Title	LitVP		
Size	Number	Revision	
A3	LitVP-V2	V2	
Date:	4/12/2021	Sheet of 1	1
File:	C:\Users\...\LitVP-02.SchDoc	Drawn By: Fred

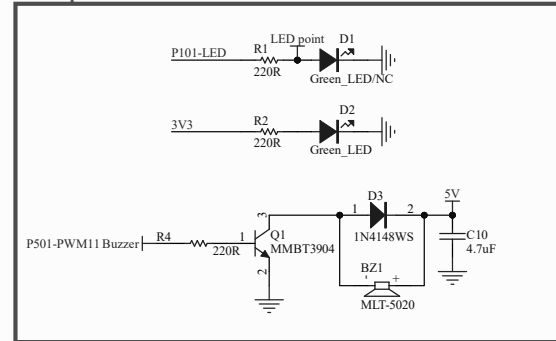
IIC  
訊號要加上拉電阻

BLE可刪

## MCU R7FA6M1AD3CNB#AC0

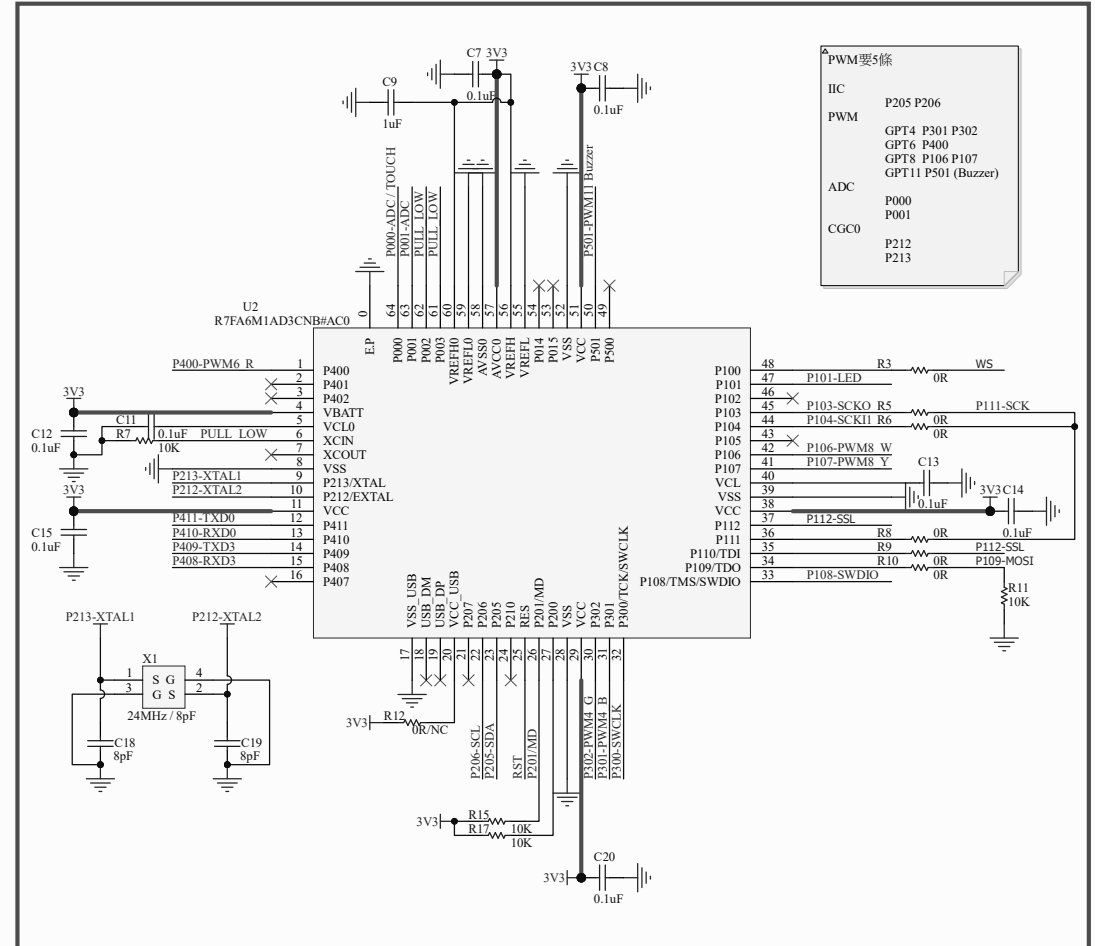
△PWM要5條
